第4章 結論—原発の耐震設計上の2つの原則の確立を

第5章 高浜原発の基準地震動策定の問題点

第1 高浜原発の基準地震動策定の内容

図 2.1 入倉・三宅(2001)のスケーリング

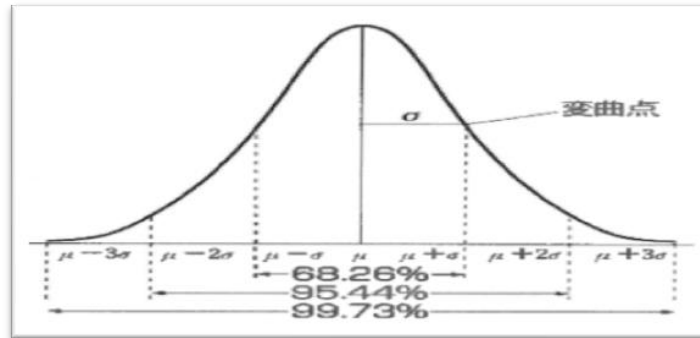
これをみると、断層破壊面積と地震モーメントとの間にスケーリング則が働くといっても、その関係は、1つの線の上に乗るものではなく、相当なばらつきがあることが判る。たとえば、縦軸において断層破壊面積が 100 km^2 程度の地震であっても、その地震モーメント (M_0) は、ほぼ 10^{18} から 10^{19} (単位は、 Nm (ニュートン・メートル)) の範囲に分散しており、最小と最大で10倍程度の違いがある。ところが、入倉レシビ (図 2.1 では赤の点線) は、こうしたばらつきの最大値を取るのではなく、その平均値を採用している。

(エ) 図 2.1 の中央の線を含む黄色の範囲は、中央の線（平均）からの $+\sigma$ 、 $-\sigma$ （シグマ）の範囲を示している（ σ は標準偏差である。標準偏差とは、分散の正の平方根であり、統計値や確率変数の散らばり具合（ばらつき）を表す数値のひとつである）。

仮に、 $+\sigma$ の範囲（黄色の範囲）まで考慮した場合、地震モーメント M_o は、中央の平均の線（入倉レシピ）から、2 倍程度となっている【青色線 (factor of 2 and 0.5) とほぼ一致している。】。したがって、標準偏差の範囲内まで考慮するとすれば、地震モーメント M_o は、2 倍程度とされなければならないこととなる。

(ク) 以上からして、ある断層モデルを設定して、その面積から M_0 を算出するという、上記の入倉レシピの方法を採用するなら、 M_0 は、入倉レシピの不確かさを考慮して、入倉レシピ（強震動レシピ）で決めた値の4倍の値を最低限として、さらに不確かさを考慮することが必要となる。

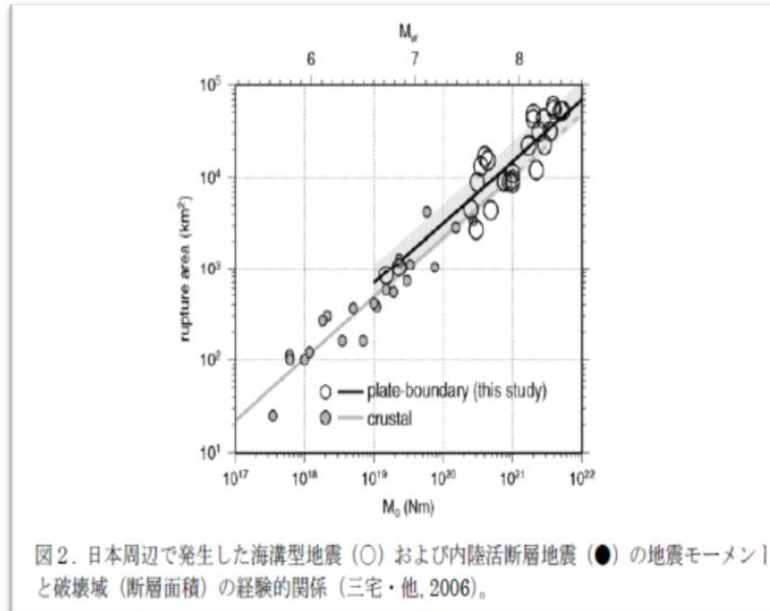
(カ) さらに、日本周辺において発生した海溝型地震および内陸地殻内地震の地震モーメントと破壊域（断層面積）の経験的關係を示した図（図2）も示しておく。

これらの図においても、同様に同じ断層面積でも、地震モーメント (M_0) には、大きなデータのばらつきのあることが示されており、平均から最大はずれた値は、やはり平均値の4倍程度となっている。

Step 4: アスペリティの総面積 (S_a)

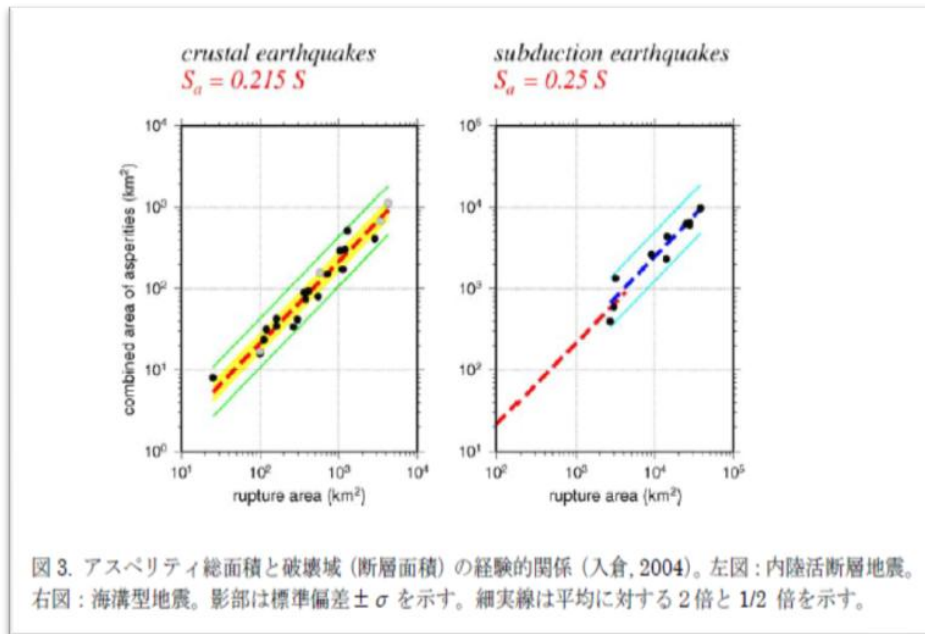
この図の縦軸はアスペリティの総面積、横軸は断層の総面積である。いずれも対数表示であり、大きな1めもりが10倍を示している。

内陸地殻内地震(左図)では、アスペリティの面積は断層の総面積の21.5%、海溝型地震(右図)では25%というのが平均像であることを示している。

しかし、図を見れば、実はデータは極めて大きなばらつきを示していることがわかる。この図で、縦軸において、平均(中央の直線)から下に最大はずれた値を見れば、同じ断層面積でも、アスペリティの面積は、平均の2分の1近い大きさとなる地震があることがわかる。アスペリティの面積が小さければ、その分、アスペリティの応力降下量が大きくなるというのが、次のStep5であるが、そうだとすると最低限、面積比を平均値の2分の1と想定するのが、危険な原発の耐震設計上での安全側に立った考え方ということになる。

計上の原則からすれば、それだけでも足りない。したがって、原発の安全性を十分に確保するためには、さらに面積比を小さくすることも必要である。

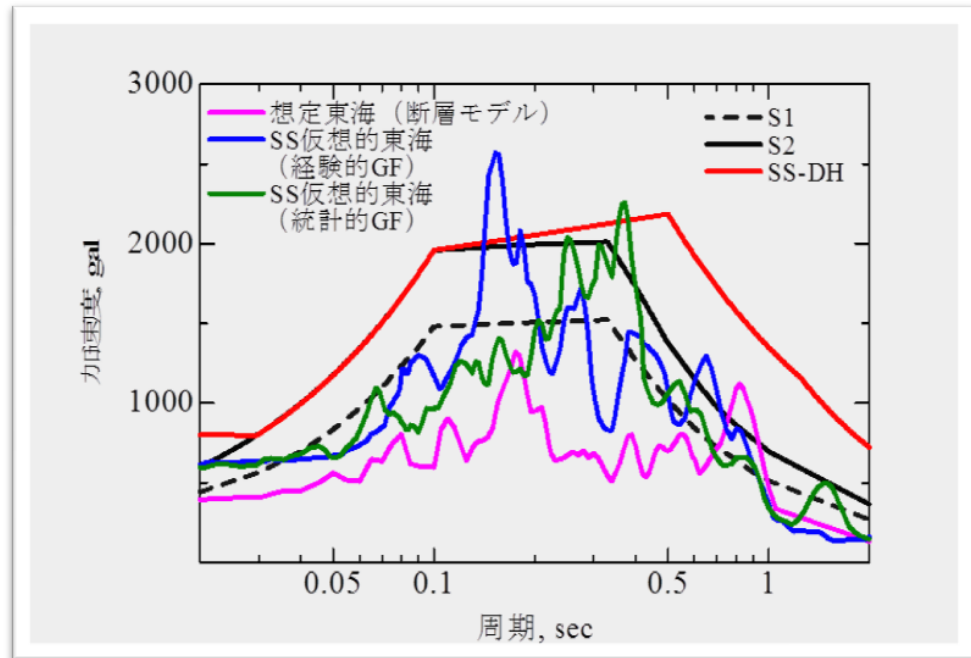
図の青線が経験的グリーン関数を用いた結果、緑線が統計的グリーン関数を用いた結果である。いうまでもないが、この断層モデルのレシピは全く同一のものが使われており、両者の差は、地震動が敷地までの間の経路でどのように減衰するかの関係式（すなわちグリーン関数）の違いだけである。

両者の結果は大きく食い違っており、その乖離は、最大2近くに達している。まずは、最低限の要求として、基準地震動は、この両者を包絡するように策定する必要がある。

図8 震源を事前に特定できない地震による震源近傍の観測記録の
 水平動応答スペクトルとその上限レベル

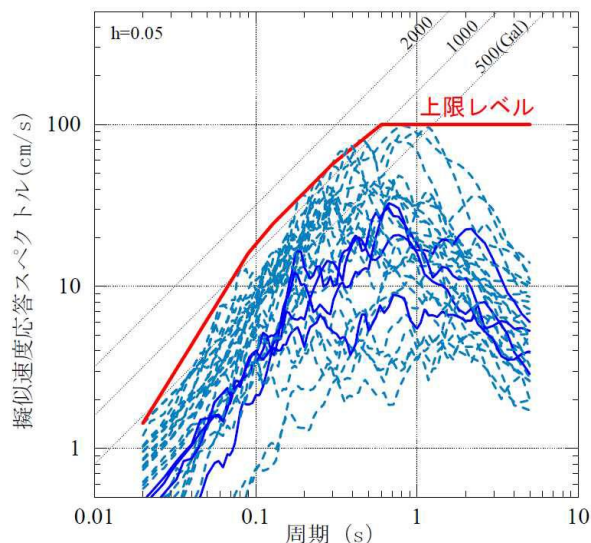
この図で明らかのように、『加藤，他』の応答スペクトルは、実際の
(実線は1997年鹿児島県北西部地震の鶴田からの観測記録、破線はスケールリングの観点から確実に事前に震源を特定できるとは
 地震動の観測記録をほとんど全て包絡するよう、地震の上限レベルを設定し
 ており、一見すると、安全側に大きめに上限レベルを取っているかの
 ようにも見える。

しかし、ここでいう「実際の地震動の観測記録」とは、上述のとおり、
 もともとごくわずか9地震について12地点、15個の観測記録でしかなく、
 データとして甚だ不十分なものでしかない。

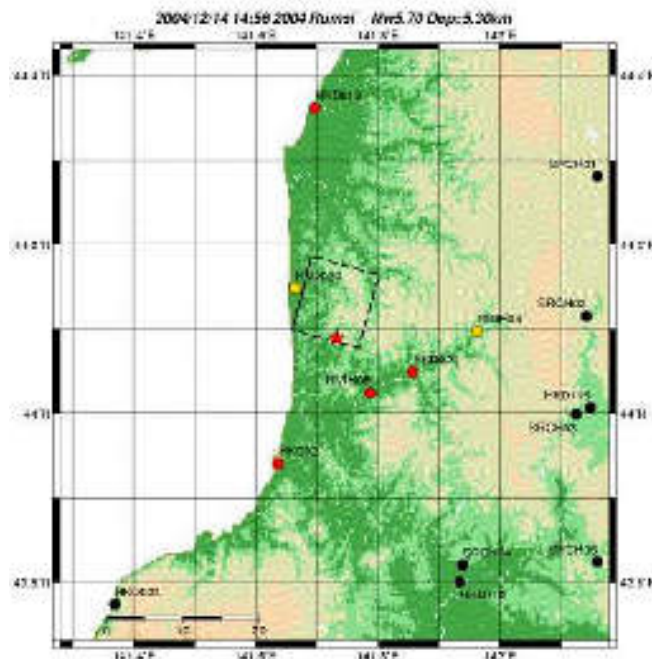
上図において、赤色実線で示されるのが『加藤，他』の応答スペクトルであり、黒色実線で集合している領域が、JNESの断層モデルによる方法で算出した応答スペクトルである。

算出された結果のうち、最大の地震動は、『加藤，他』の応答スペクトルを、大きく上回り、特に断層直交方向では、周期0.02秒において、加速度応答スペクトルが2000ガル近くに達しており、周期0.1秒で付近では5000ガル近くに達している。上図における縦軸は対数表示であるため、図の上でわずかに上回るだけでも、

実際には大きな超過であることにご留意いただきたい。特に、原発にとって致命的な短周期レベル（0.1秒から0.3秒程度の周期）の地震動が極めて大きくなっている。

図 2.2-3(2) HKD020 におけるハイブリッド波形（赤）と観測波形（黒）による疑似速度応答スペクトルの比較（青：加藤スペクトル）
左：NS、中：EW、右：UD

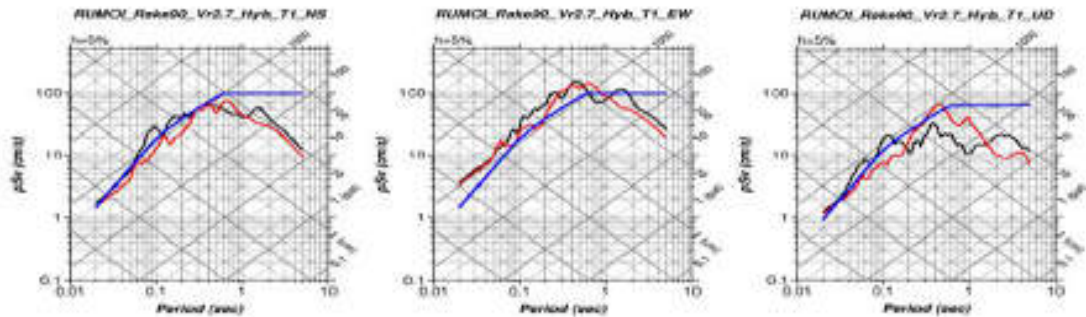
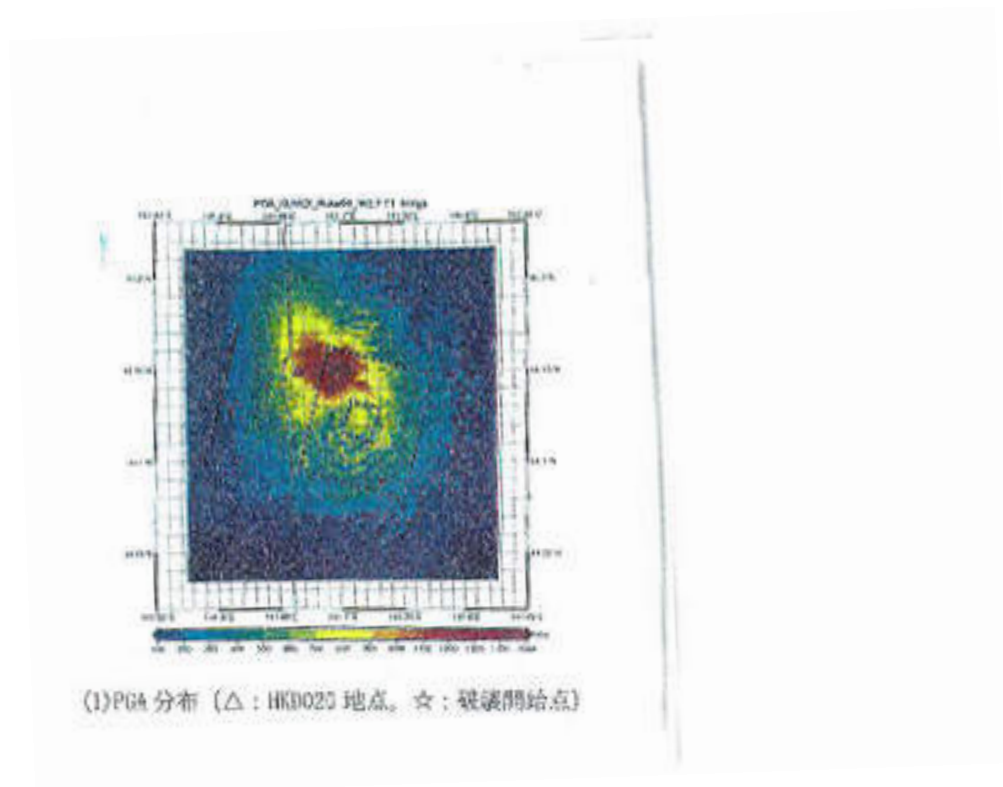
（中央は南北方向の応答スペクトルである。その左端が、加藤スペクトル【青線】では約 500ガルだが、HKD0 におけるハイブリッド波形【赤線】では、1000ガルに達していることが判る。）

(2) 留萌支庁南部の地震は、これまで確認されていなかった断層によって、加藤のスペクトルを大幅に超える地震動が観測されたこと自体も重大であるが、さらに問題なのは、わずか Mw5.7 の地震で、NFRD 効果によって、短周期レベルで加藤のスペクトルの 2 倍に及ぶ地震動を実際に観測したことである。

(4) 以上の事実によれば、震源を特定せず策定する地震動を検討するに当たり、留萌支庁南部地震を検討材料にするのであれば、同地震によって生じた加速度が、少なくとも 1500ガルであることを前提として検討すべきであるといえることができる。

図7 調査地域の地震、断層帯の分布の概観図(伏島ほか2001)
Fig. 7 Map showing the outline of fracture zones in study area

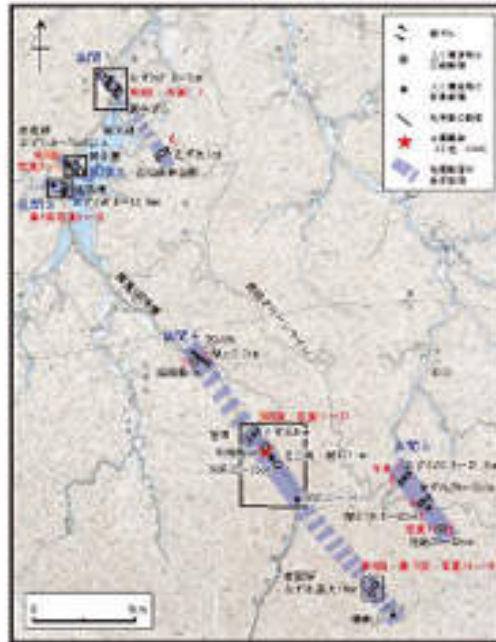
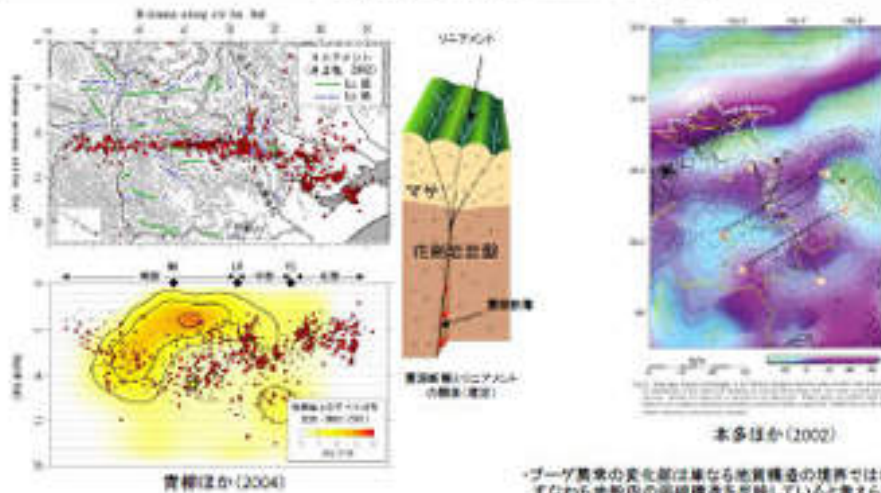
2000年鳥取県西部地震の断層は、「地表地震断層として全体が明瞭におらず、震源が特定しにくい地震であった」とされている。同地震による地表断裂および人工構造物の破壊・変形からして、帯状の5つの区間に分けられると考えられ、一部に地表地震断層が明瞭ではないものの断続的に出現したとされている。

このうち、賀祥ダムは、北部の区間1の領域に存在するが、この区間1は、2000年鳥取県西部地震で推定されるアスペリティからは離れた地域に位置していた。この地震動が局所的な事象であったと思われることから、区間1においても賀祥ダムの記録が同区間での最大地震動ではない可能性は高いが、それよりも区間1がそもそもアスペリティから離れた位置のあることからして、この賀祥ダムの地震記録が、2000年鳥取県西部地震の最大地震動ではない可能性は極めて高い。

そうすると、この賀祥ダムの観測記録をもって、「震源を特定せず策定する地震動」としてのMw6.5以上の地震の最大地震動だとするのは誤りということとなる。
